## 2.3.1 活動性評価(北西法面) K断層による地層の変形範囲の把握 (北西法面e層における地層の走向・傾斜)

第1202回審査会合  
資料1-1 再掲

### 3. 審査会合におけるコメントの回答 (コメント No.1202-23)

当初申請書に記載していた③層に係るテフラ分析結果(1/4)

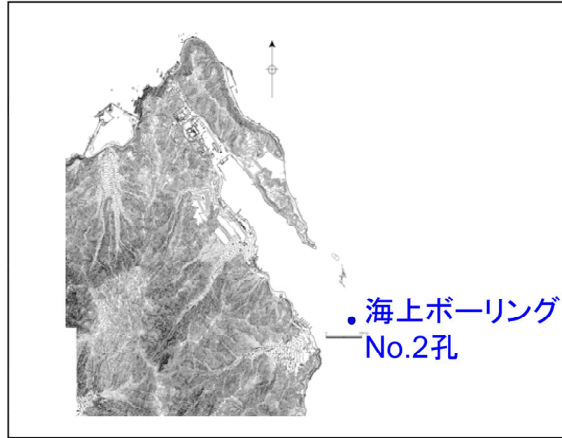
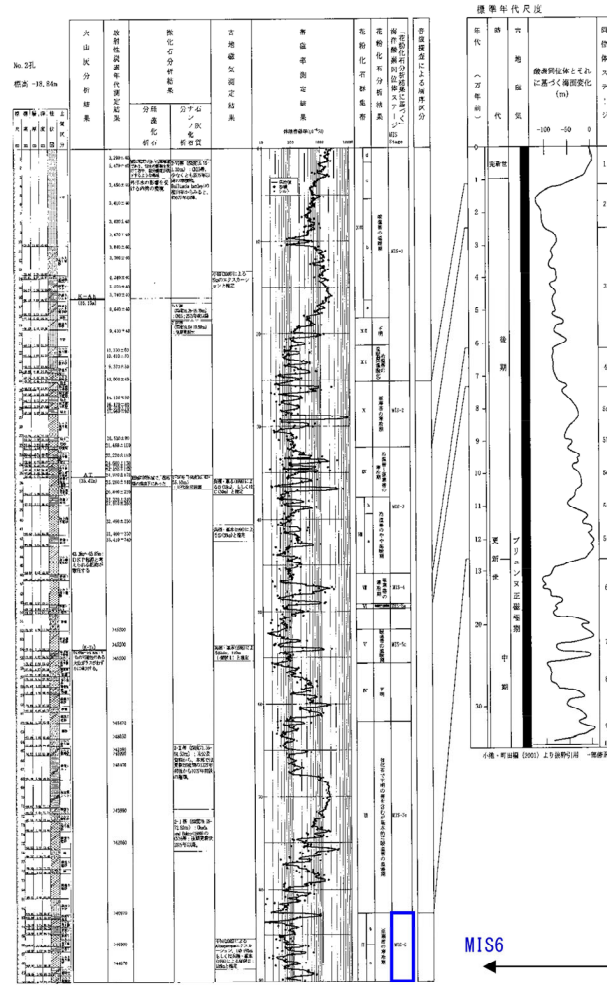
(コメント内容)

- 当初申請書に記載していた③層で実施したテフラ分析結果を補正申請で削除した理由について説明すること。

当初申請書に記載していた③層で実施したテフラ分析結果を次頁以降に示す。

補正申請(令和5年8月31日提出)においては、D-1トレンチ北西法面で実施したOSL年代分析結果が年代既知のテフラ分析の結果(DKP降灰層準, K-Tz降灰層準, Mh降灰層準)と整合的であったことから、③層の堆積年代の説明ではOSL年代分析結果に重きを置いたため、③層で実施したテフラ分析結果を削除した。

しかしながら、③層で実施したテフラ分析結果は、③層の堆積時期を示すデータとしては有効であることから、地層の堆積時期を示す花粉分析結果と同様の位置付けで、③層の堆積年代を補足するデータとして使用することとする。
